MBL1812S

F036371

Comment utiliser la documentation technique

5182180

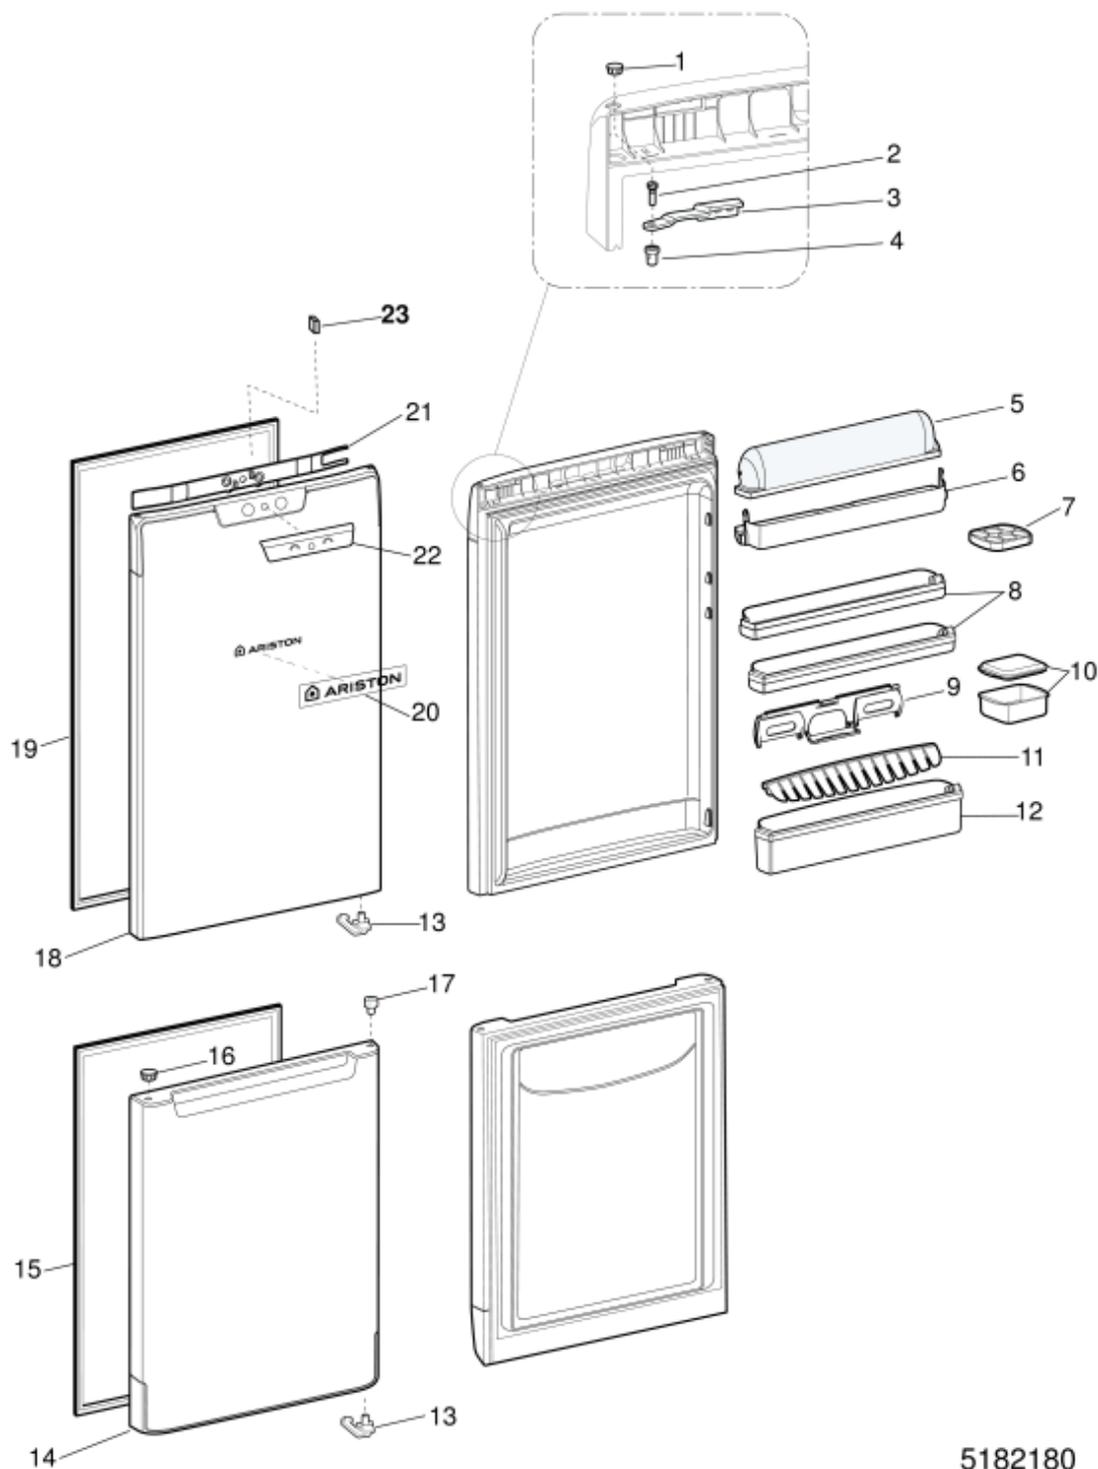
n1030095: NOUVELLES DOUILLES DE PORTE

A partir du n° de série 50923.0001, on monte de nouvelles douilles de fermeture de porte avec une ouverture de 40 degrés au lieu de 49 degrés.

Cette nouvelle douille élimine le risque de frottement avec le socle ou le bandeau du meuble pendant l'ouverture de la porte. De plus, la douille résout le problème de l'ouverture de la porte supérieure lors de la fermeture de la porte inférieure.

Nouvelles pièces (à partir du n° de série 50923.0001)

115404 - DOUILLE GAUCHE FERMETURE PORTE BLANCHE PW 40°

115405 - DOUILLE DROITE FERMETURE PORTE BLANCHE PW 40°

046108 - DOUILLE GAUCHE FERMETURE PORTE GRISE 40°

046085 - DOUILLE DROITE FERMETURE PORTE GRISE PW 40°

Ces nouvelles pièces peuvent être utilisées sur les appareils antérieurs à la modification ; dans ce cas, il est conseillé de les remplacer simultanément sur les deux portes.

n3012f03: DOORS CHANGE

Original doors are not longer available so it will be necessary to substitute them with a new couple of equivalent doors: NEW doors have a DIFFERENT AESTHETICS. The engineer need the DOOR CONVERSION KIT C00291892 to apply them to the product.

New door codes to order are:

C00286550 FG

C00286516 FZ
